Beschlussvorlage FB 3/032/2024
TOP Nr. 10 (Bau- und Werkausschuss)

Gremium
Bau- und Werkausschuss

Sitzungstag
27.02.2024

Errichtung einer Lichtsignalanlage für Fußgänger auf der Aiblinger Straße (OD Staatsstraße St 2089) im Bereich der Einmündung Klausenweg / Haidlinger Weg; Änderung des Vorhabensbeschlusses vom 25.10.2022 hinsichtlich der baulichen Ausführung und des Standortes

Entwurfsplanung Ingenieurbüro Gruber Buchecker Nordvariante mit Vorampel

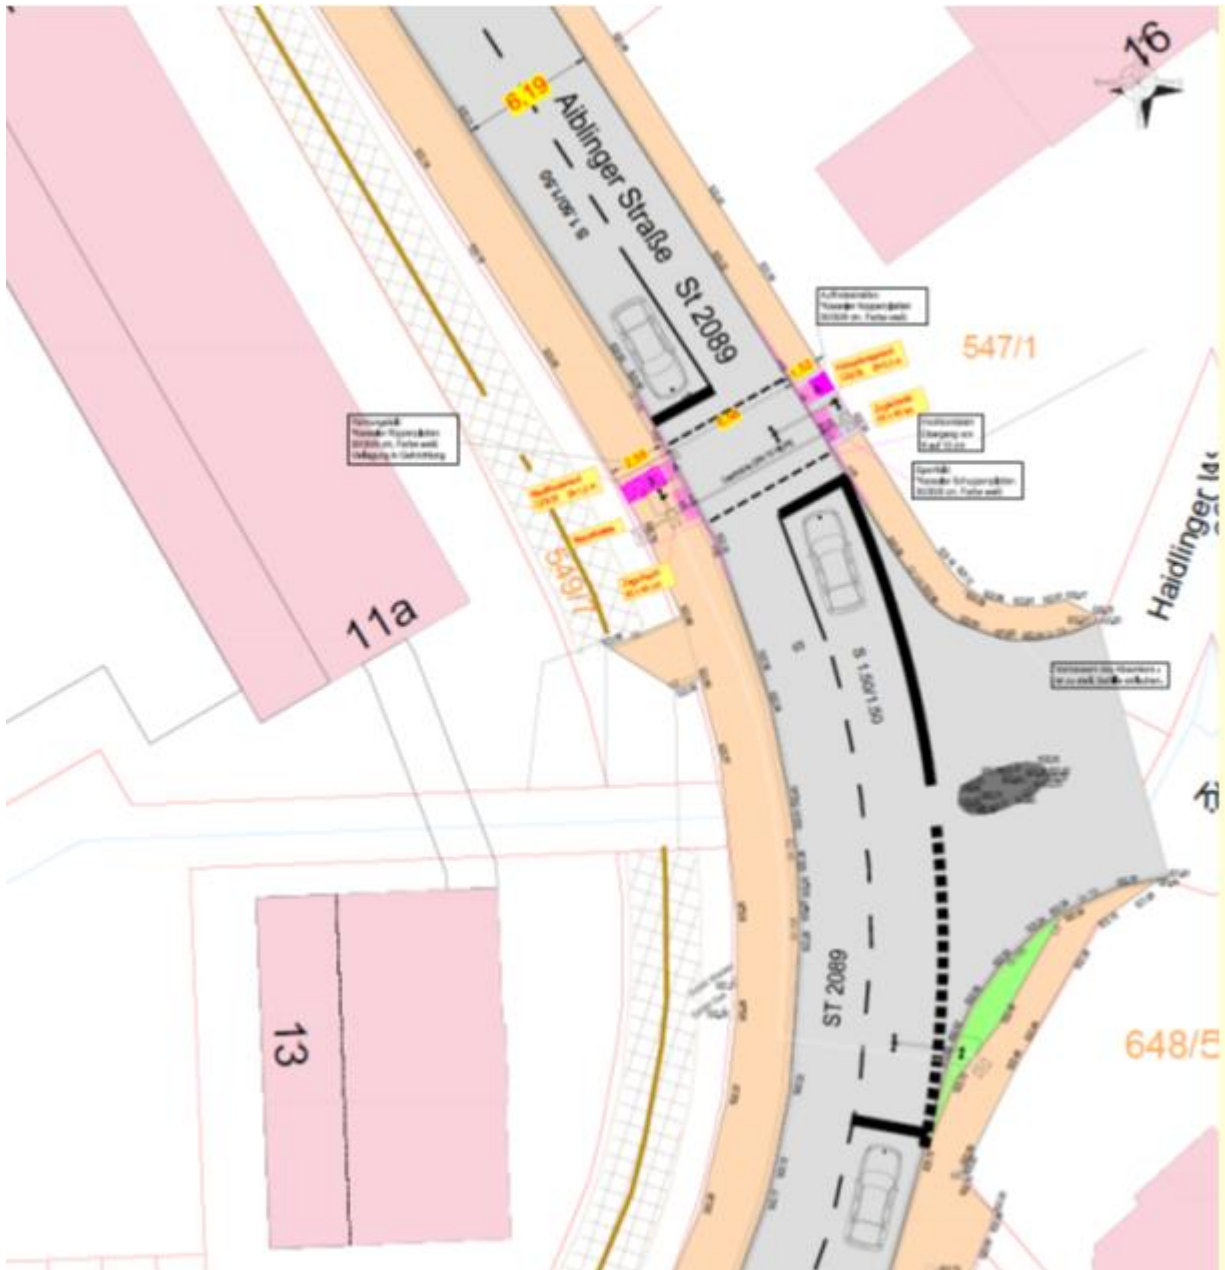
Im Rahmen der Grundlagenermittlung / Vorplanung wurde dann aber in einem gemeinsamen Ortstermin (30.11.2023) unter Beteiligung der Verkehrspolizei und des Staatlichen Bauamtes die Richtigkeit der Standortentscheidung nochmals in Frage gestellt. Aufgrund der Bedenken hinsichtlich der Verkehrssicherheit für Radfahrer bei der Nordvariante (zu geringe Breite der Aufstellfläche an der Ostseite und fehlende Anbindung zur Einmündung Klausenweg) wurde die Südvariante als verkehrlich vorteilhaftere Lösung erklärt.

Hierbei wurde festgestellt, dass der im Osten der Ampelvariante Nord verlaufende Gehweg nur eine Breite von ca. 1,50 m aufweist und damit die Anforderungen für die Mitbenutzung für Radfahrer nicht erfüllt sind. Daher müssten Fahrradfahrer das Rad auf dem Gehweg bis hin zum Klausenweg schieben.

Auch auf das viel zu starke Gefälle des Gehweges Richtung Haidlinger Weg ist noch anzumerken. Dieses Gefälle wurde durch die Absenkung des Gehweges geschaffen. Jetzt besteht zwar ein barrierefreier Übergang, aber das verstärkte Gefälle ist für eine behindertengerechte Nutzung nicht geeignet.

Die Gesamtkosten der **Nordvariante** belaufen sich gemäß der Kostenberechnung vom 31.01.2024 auf ca. 102.007,87 EUR brutto. Die Kosten der **Südvariante** belaufen sich auf 101.770,-- € brutto und sind damit weitgehend identisch.

Verkehrsgutachten Obermeyer Nordvariante mit Aufpflasterung und Verschmälerung des Kreuzungsbereiches

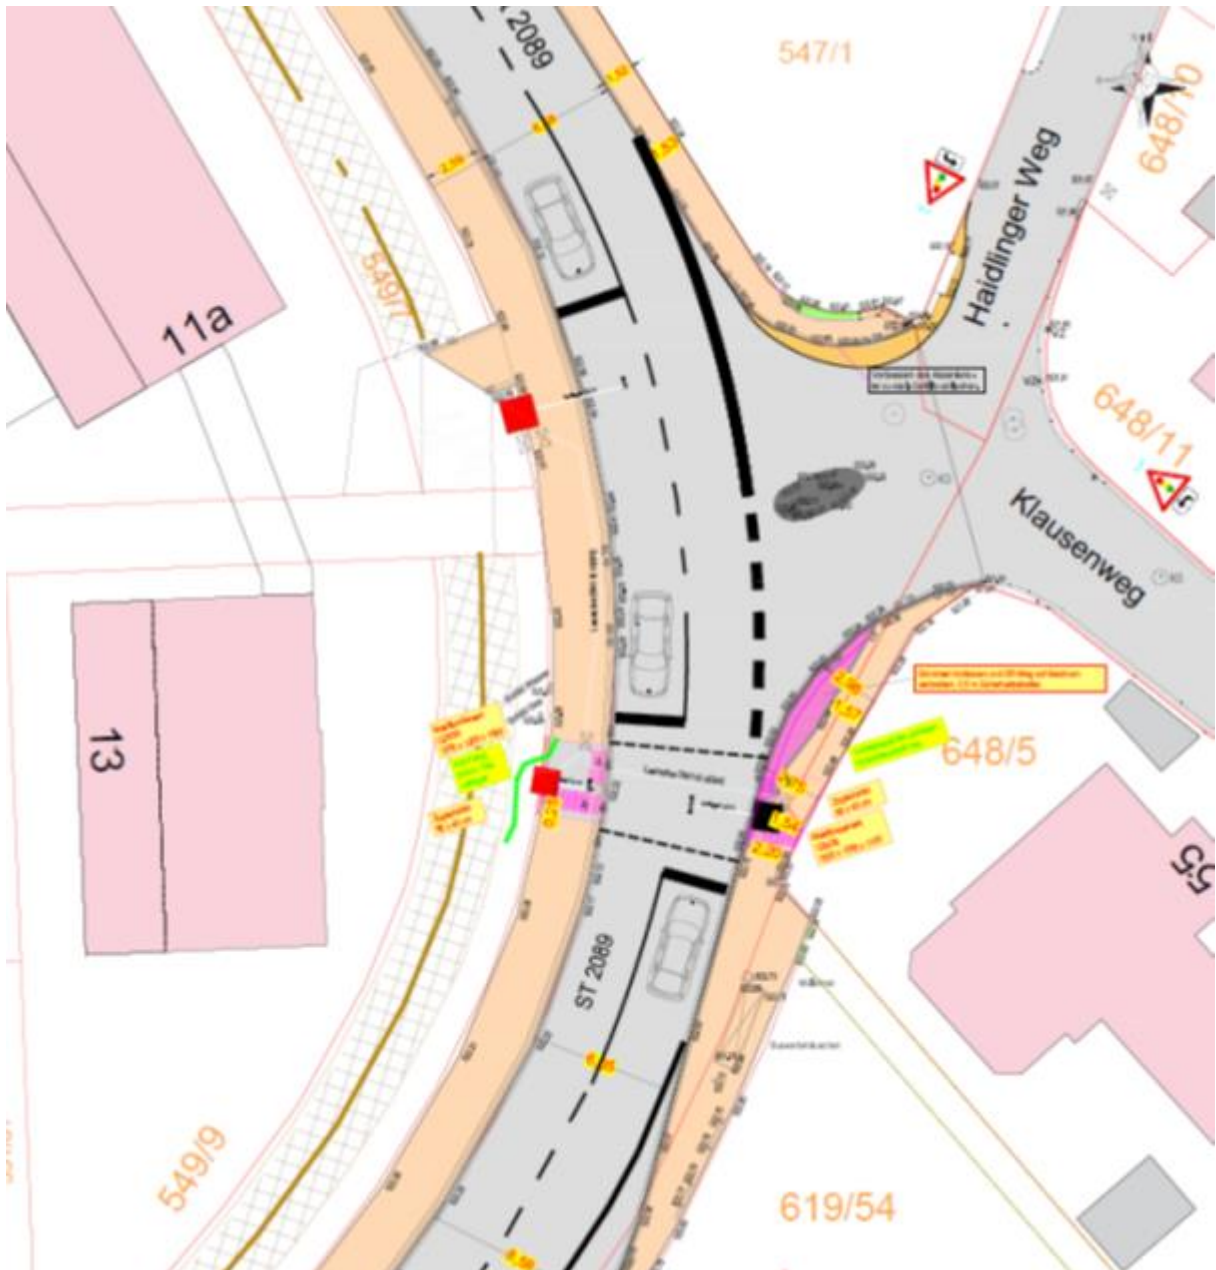
Der Bau- und Werkausschuss hat am 25.10.2022 allein über den Standort der Lichtsignalanlage entschieden. Die Entscheidung über den Umbau der Einmündung wurde offenbar offen gelassen bzw. es wurde auf den Umbau verzichtet.

Die Nordvariante würde folgende zusätzliche bauliche Maßnahmen voraussetzen:

- Vergrößerung des nördlichen und südlichen Seitenraumes
- Beseitigung der Mittelinsel in der Einmündung Klausenweg um Verschmälerung der Einmündung
- Pflasterung des Einmündungsbereiches des Klausenweges

Die Kosten für den Umbau der Einmündung belaufen sich auf 44.540,-- €.

Die Gesamtkosten für die Nord-Variante betragen damit ca. 245.644,51 EUR brutto.

Eine Ausführung der Nordvariante ist nach Einschätzung der Bauverwaltung ohne den Um-

bau der Einmündung in Zweifel zu ziehen. Die weitere Wegeführung ist für Fußgänger nur erschwert und für Radfahrer nicht benutzbar. Der Umbau ist deshalb als unverzichtbar anzusehen, wenn an der Nordvariante festgehalten wird.

Der Kreuzungsumbau sollte aber wohl überlegt werden. Die heutige Gestaltung der Einmündung mit der überfahrbaren Mittelinsel ist die Lösung nach langjährigen Schwierigkeiten an dieser Stelle. Aufgrund des außergewöhnlich engen Kurvenradius des Klausenweges versperrten vormals die ausfahrenden Fahrzeuge aus dem Klausenweg regelmäßig die Kreuzung für einmündende Fahrzeuge. Rückstauungen und Störungen im Verkehrsablauf und in der Verkehrssicherheit waren die Folge. Aus diesem Grunde wurde die Einmündung bewusst in den jetzigen Bestand umgebaut.

Ohne diesen Umbau der Einmündung mit verbreiterten Aufstellflächen und einem deutlich verbreiterten Gehweg (zum Geh- und Radweg) ist die Nordvariante der Ampel nicht die Vorzugslösung.
